Urszula Niziołek-Janiak
radna Rady Miejskiej w Łodzi

Łódź, 2 kwietnia 2015 r.

Interpelacja ws. ilości słupów trakcyjnych w projektach gminnych inwestycji

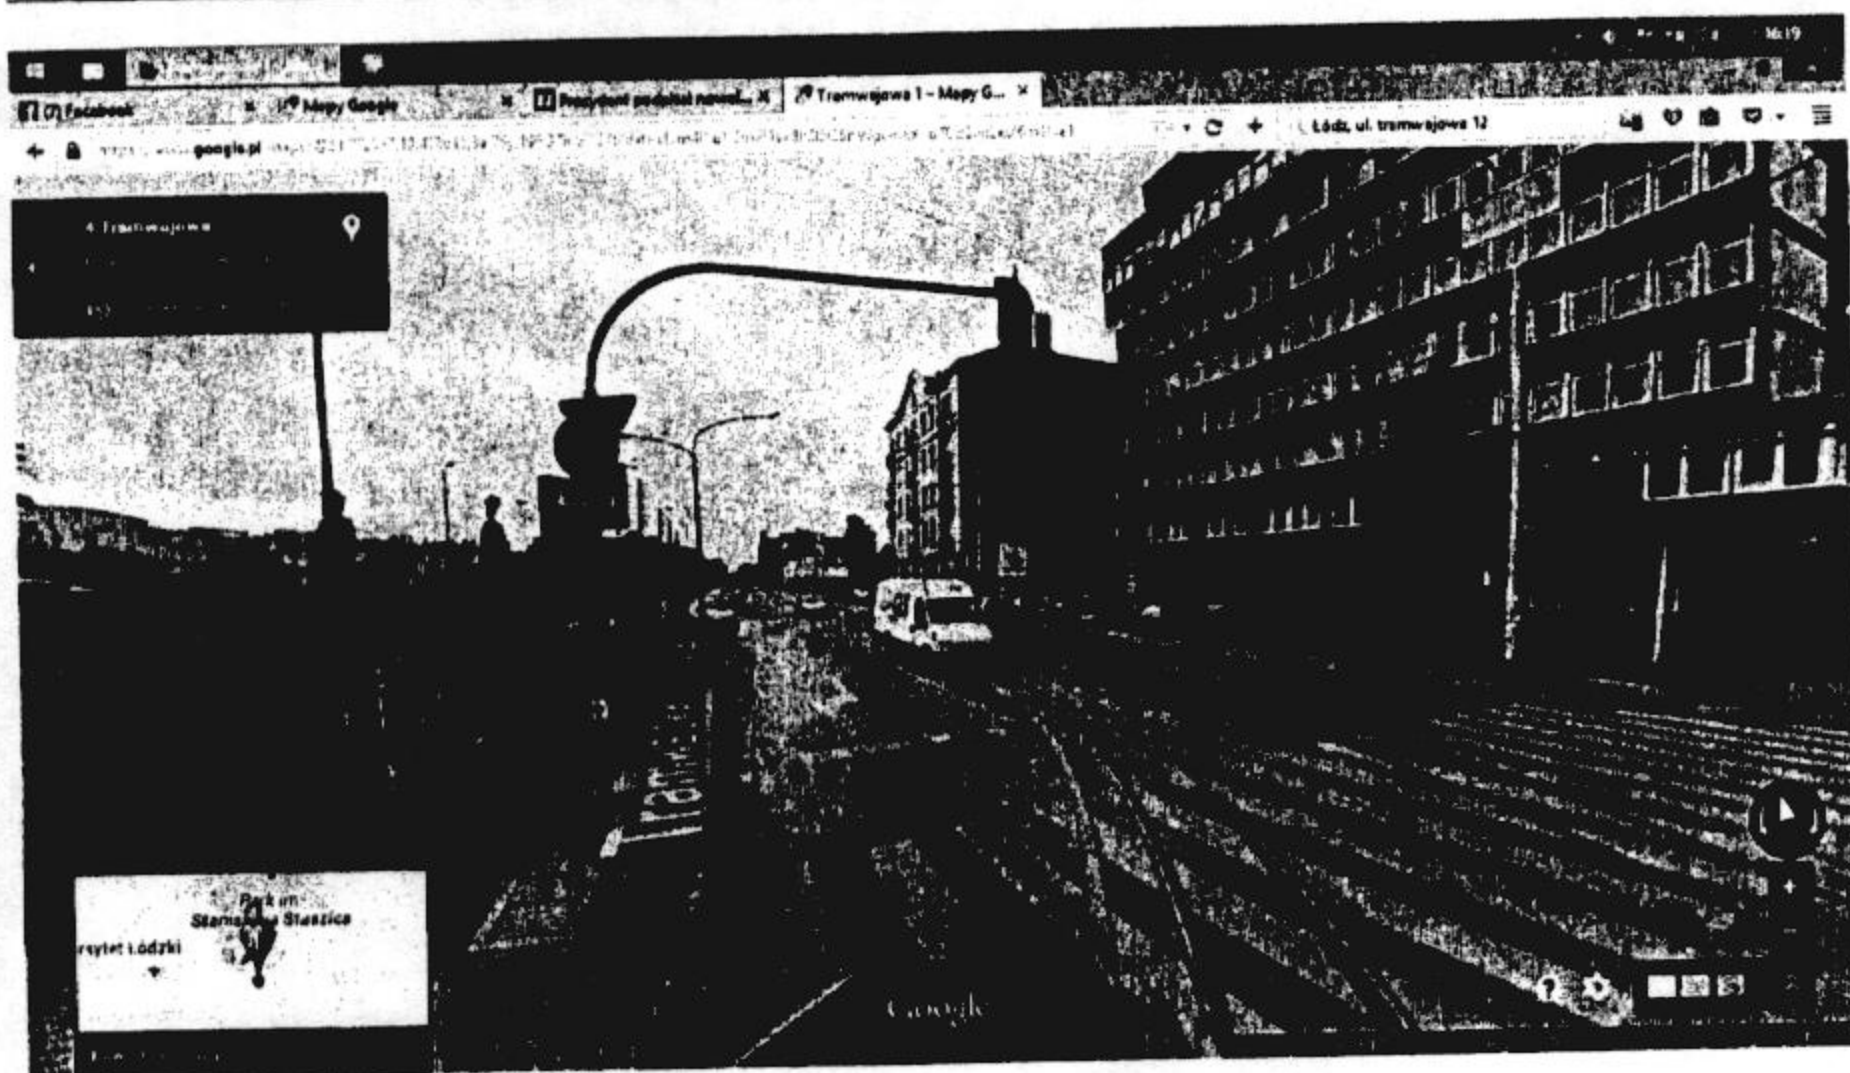
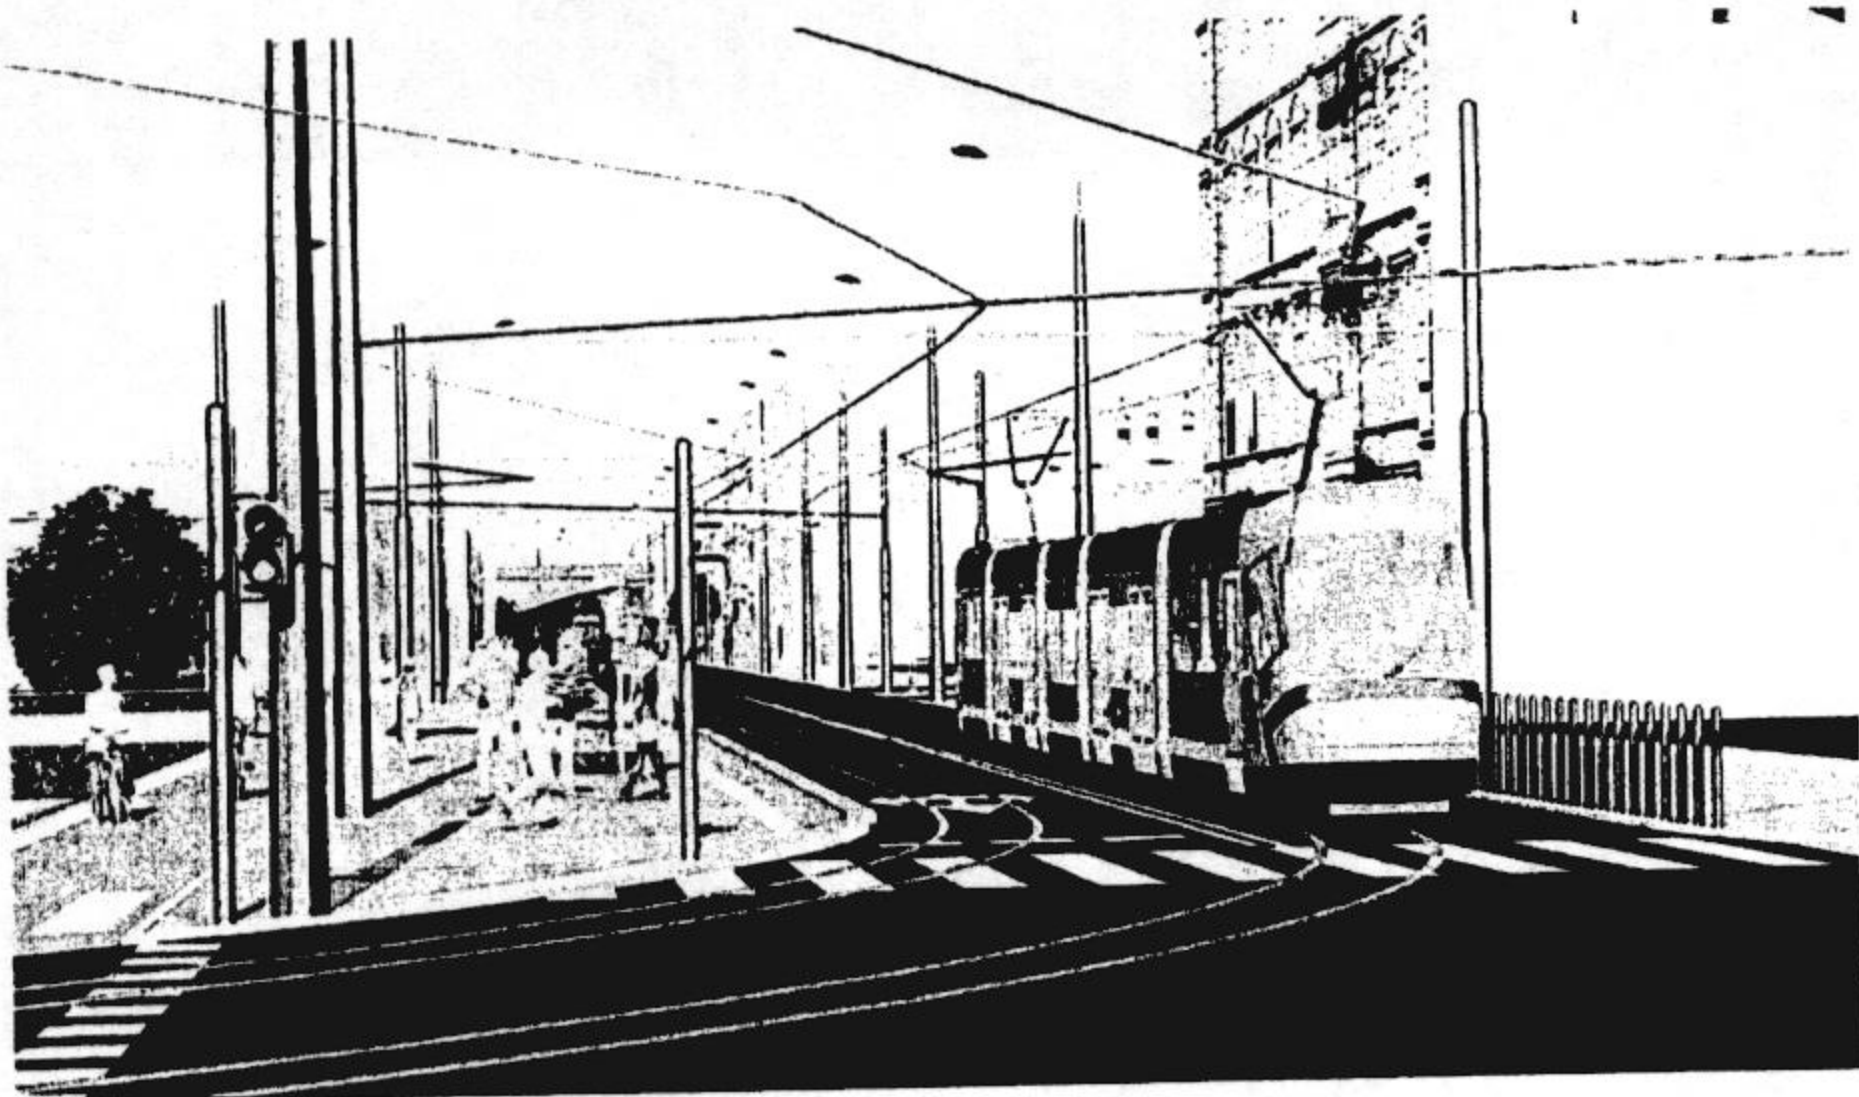
Projekt przebudowy ul. Tramwajowej, po Wyszyńskiego czy Narutowicza to kolejna dokumentacja, każąca zastanowić się nad gospodarnością prowadzonych inwestycji. Zagęszczenie słupów trakcyjnych i dublowanie ich słupami oświetleniowymi kosztem odpięcia sieci od elewacji bezpowrotnie i na lata niszczy krajobraz naszych ulic. Na wizualizacji ul. Tramwajowej nie widać właściwie nic poza lasem słupów, i to mimo zastosowania lekkiej sieci trakcyjnej. Niemcy, stosujący często, tak jak ZDiT sieć ciężką, stawiają słupy w dużo większych odległościach lub naprzemiennie, jednostronnie, łączą funkcje słupa trakcyjnego i oświetleniowego, a przede wszystkim gdzie tylko jest to możliwe, zachowują sieć przypiętą do budynków. A przecież raczej nie podejrzewamy ich o bylejakość, o stary, mało wymagający tabor czy niedopracowaną sieć!

Zwracam się więc o skontrolowanie poprzez zamówienie niezależnej ekspertyzy np. na Politechnice Łódzkiej, czy w przygotowanym projekcie infrastruktury na ul. Tramwajowej wszystkie słupy sieci trakcyjnej są konieczne w takiej ilości, układzie po obu stronach ulicy i rozstawie oraz czy nie jest możliwe połączenie funkcji słupa trakcyjnego z oświetleniowym (i z jakiej przyczyny). W załączeniu zdjęcie ul. Tramwajowej dziś oraz wg projektu.
